**REPONSES APPORTEES AU PRE RAPPORT D'EXPERTISE JUDICIAIRE**  
**ENSEMBLE IMMOBILIER SITUE AU 90 RUE DE STENDHAL A**  
**MONTBONNOT SAINT MARTIN**

Date : 01/09/2021

**Projet : SCCV LA MESANGERAIE 38330 Montbonnot St-Martin**

**COMMENTAIRES POUR LA PARTIE MOE BATIMENT**

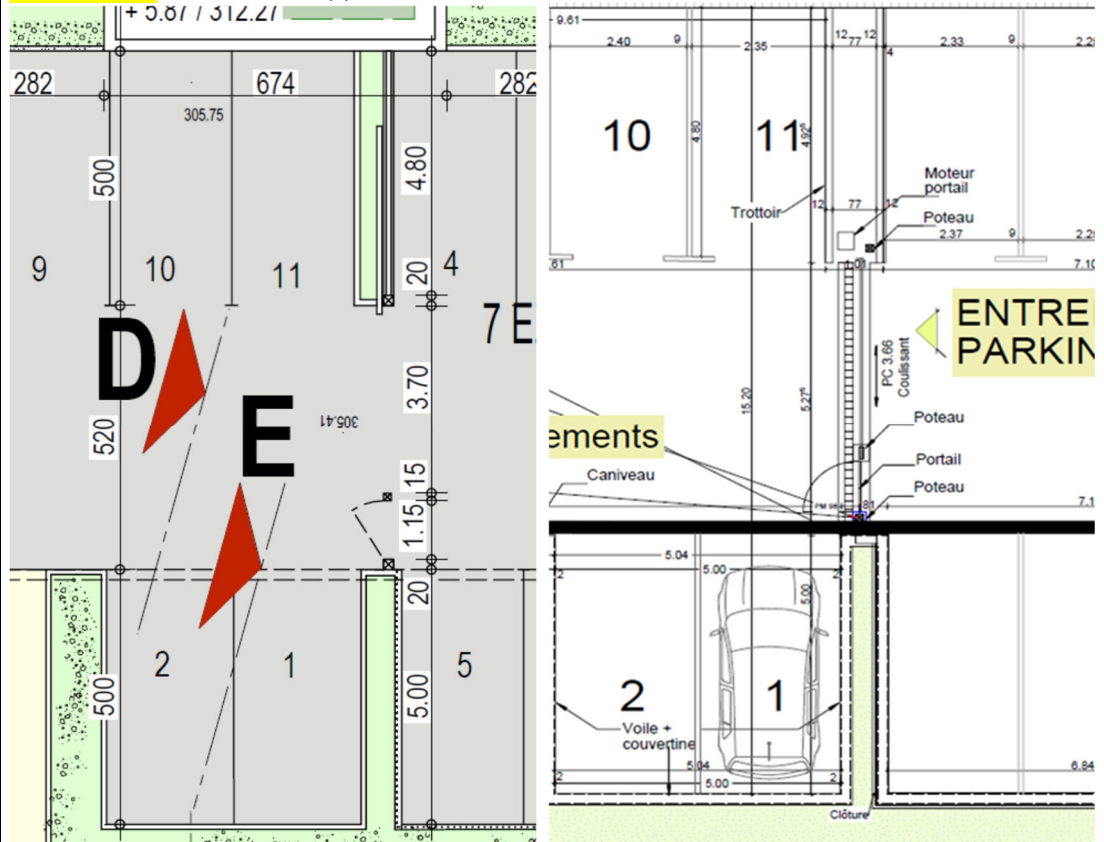
« Ces couvertines sont vissées, nous avons trouvé au sol de nombreuses vis provenant du chantier, les demandeurs se sont plaints suite à de multiples crevaisons »

Lors de la visite il a été constaté la présence de **2 vis** restantes sur les enrobés. Nous constatons que des vis sont présentes sur certains angles. **Elles sont toutes en place, aucune n'est manquante :**

Il n'est pas avéré que les 2 vis présentes datent du chantier.

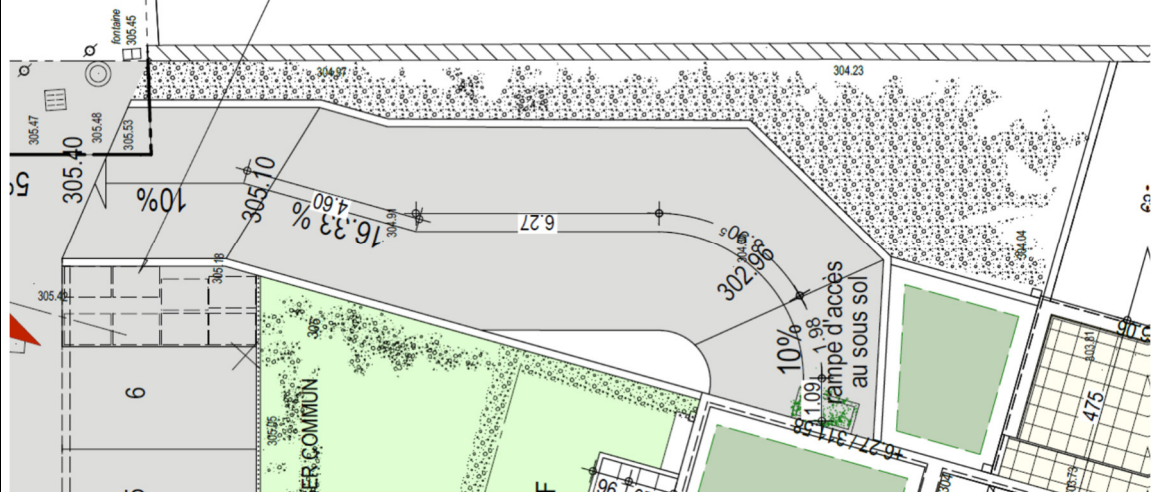
« La couverture béton de la ventilation haute du sous-sol débord sur le cheminement piéton en dalles sur plots le long de l'immeuble et **créé un obstacle dangereux au niveau du visage** et doit être protégé / signalé «par des jardinières »

Le débord de la courette à fait l'objet d'une modification en phase EXE pour éviter les coulures sur l'enduit de la courette. Débord de 14 cm - hauteur 160 cm.

Le risque de toucher le débord semble restreint mais **il peut être signalé par un dispositif visuel adéquat (peinture contrastée ou bande caoutchouc).**

**L'absence d'entretien des haies rapproche les piétons de la ventilation.**

**La largeur du cheminement de 150cm est largement supérieure aux 120cm réglementaires :**

**Espace protégé des risques de chutes au droit de l'acrotère en béton 1m mesuré sous solin :**

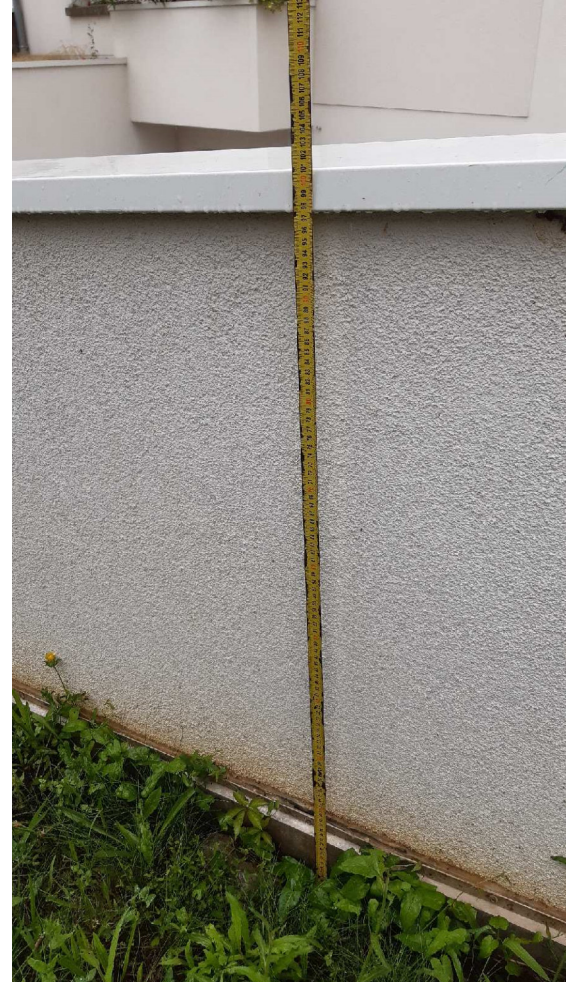
« Cet espace n'est pas protégé contre les risques de chute de hauteur car le muret séparatif avec la rampe d'accès ne fait pas garde-corps et le risque de chute est de plus de 1.00 ml. »

**Les niveaux d'acrotère et TN ont transmis à MATTE et MTM-Infra et repris sur le plan béton ht 1.05m/TN**

**Fondations coffrage BAT 2 ind. G : 1.05 / sol fini sur plan.**

Plan MASSE MARCHE PM01C

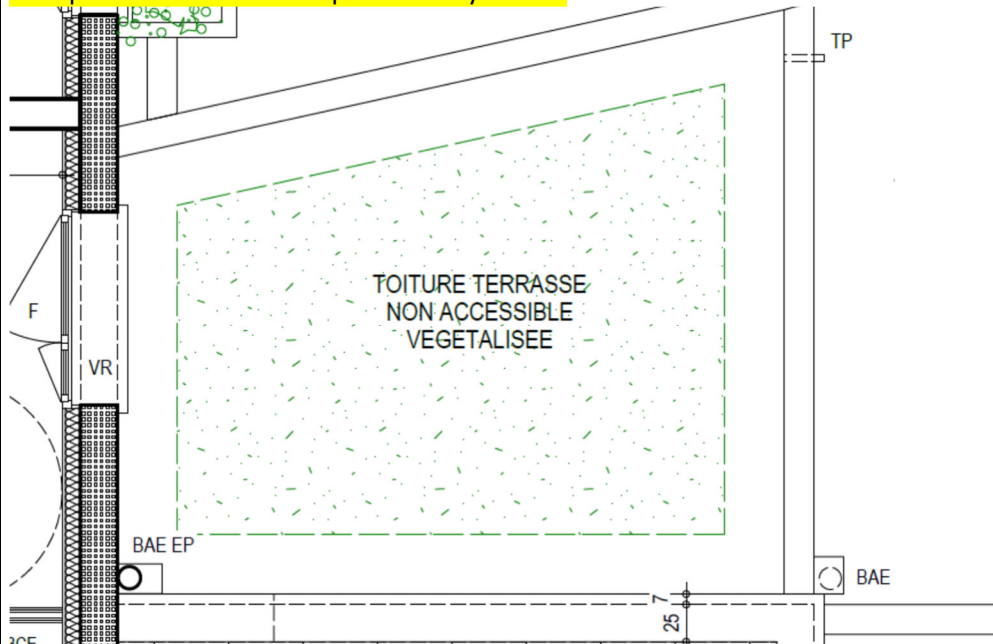
« Un espace technique a été créé le long du cimetière, il est de plus ouvert et accessible à tous » «

Cet espace vert est accessible depuis l'extérieur comme figuré au plan masse.

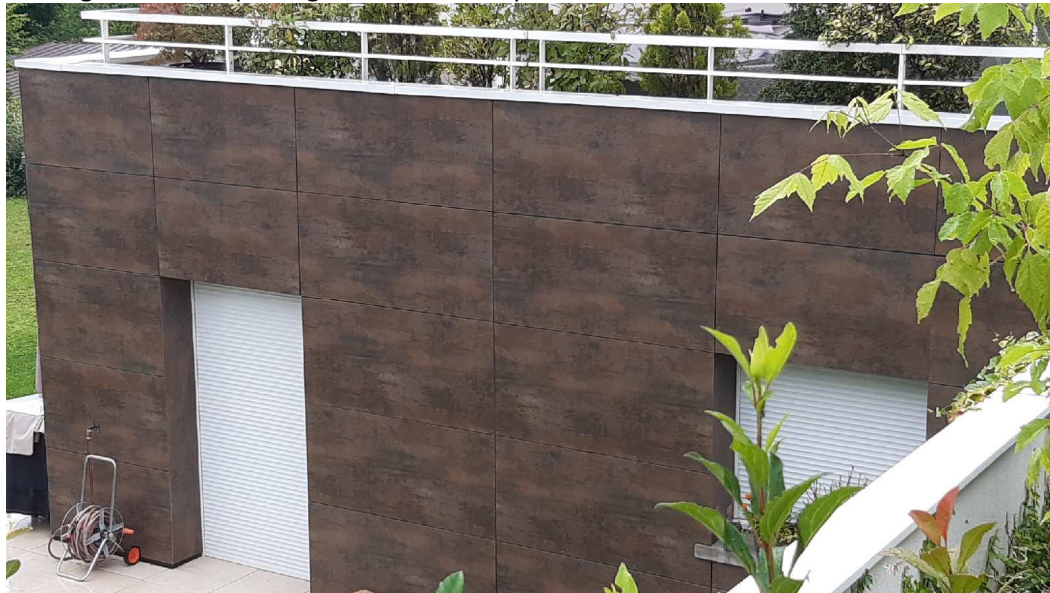
« Des décollements des bardages sont visibles en façade (de type stratifié compact à haute densité) dont les vis n'ont pas tenu. l'ossature n'est pas droite, les joints de dilatation entre panneaux, les alignements, les équerrages, les fixations et les aplombs les alignements, les équerrages »

**Bardage :**

Seulement 2 points singuliers ont été identifiés au-dessus d'une porte fenêtrée et en pied d'un angle de la façade en RDJ. Ce n'est pas un désordre généralisé.

Les alignements, équerrages, fixations et aplombs sont visuellement conformes :

**L'entraxe des ossatures est de 645mm maximum :**

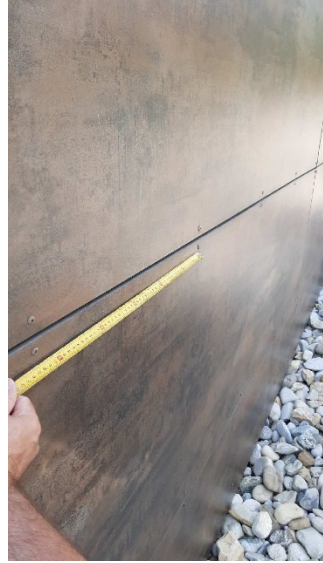
« les fixations ( nombre espacement, **40 cm entre fixations**, distance entre 20 mm et 30 mm par rapport au bord de plaque) et les aplombs ne sont pas respectés, la hauteur par rapport au sol fini de 15 cm minimum par rapport aux normes en vigueur n'est pas respecté. ».

L'entraxe des fixations ne doit pas être de 40cm. Cela concerne uniquement la pose en sous-face, voir fig. 31 page 41 de l'avis technique.

**Mesuré environ 50cm.**

Figure B7 - Habillage latéral de baie

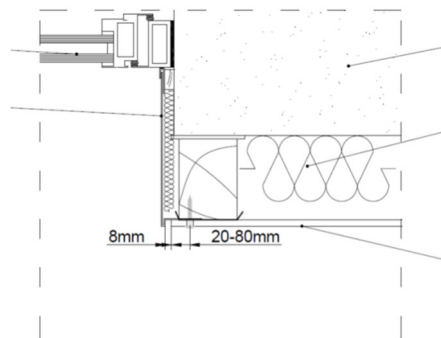
« Cr de chantier JFI : épaisseurs des retours en tableaux validés en 5 mm d'épaisseur »

Retour tableau : il faut lire retour tableau validé **en 35 mm** d'épaisseur, voir détail 3 de RENOV

**Les retours de tableaux ne sont pas concernés par les tasseaux en 45x45**

voir fig. 16.1 page 26 de l'avis technique

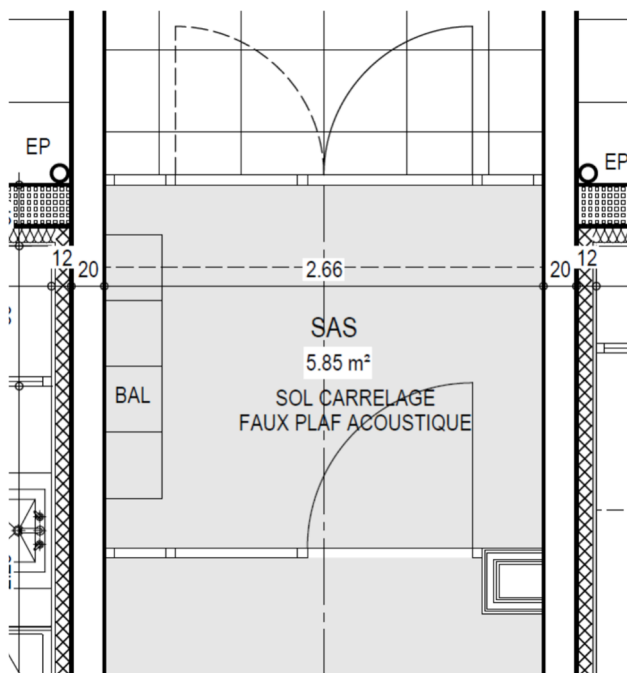
« Des garde-corps sont déjà piqués par la rouille, les traitements anti-rouille avant laquage n'ont pas été réalisés comme il se doit correspond à minima à un sablage et métallisation (application de Zinc). Cela relève d'une erreur de réalisation, du suivi et du contrôle de ces travaux »

Cela n'a pas été constaté lors de la visite (aucune photo de rouilles présente en p.j, éventuellement salissures ou pollution) :

Aucunes traces de rouille visibles à ce jour sur les garde-corps :

Le traitement anticorrosion des gardes corps par l'entreprise SMC est ajouté en pièce jointe.

Aucune intervention n'est à prévoir concernant le laquage des garde-corps.

**Plan FACADES PM15A**

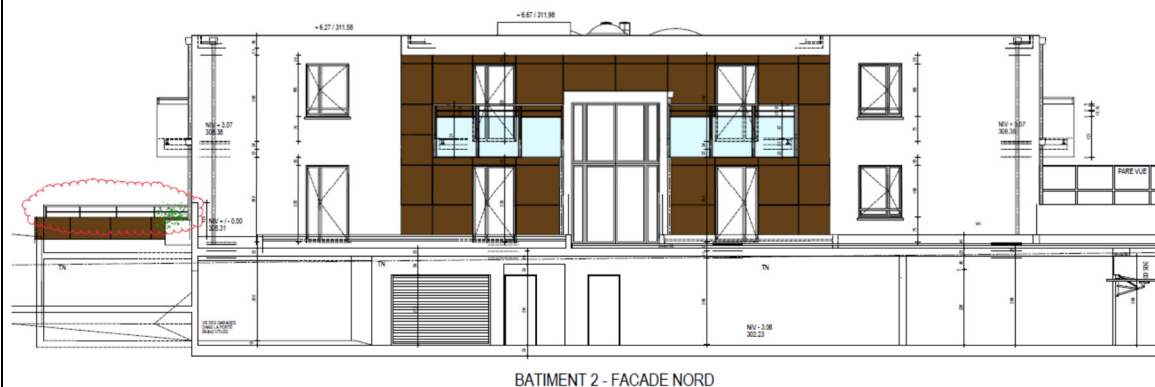
Parevue

Ce n'est pas un oubli, **aucun brise vue n'est prévu au plan de vente de l'acquéreur du logement 16, ni au plan de façades MARCHE ARCHITECTE.**

**Il n'y a pas d'erreur de réalisation, du suivi et du contrôle de ces travaux.**

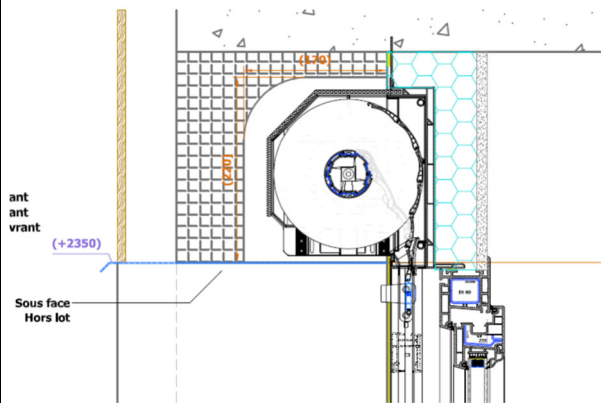
« Volet roulant du séjour monté à l'envers, à remettre à l'endroit »

Les volets roulants ne sont pas montés à l'envers, il s'agit des butées sur la dernière lame qui sont positionnées différemment en fonction du type de revêtement, de manière à fonctionner correctement.

Aux CR le « retard de pose de volet devant être adapté aux fenêtres avec bardage » ne concerne pas le sens des butées mais l'intégration du volet roulant dans le demi linteau :

Les sous-faces sont fixées correctement et sont prévues pour être démontables.
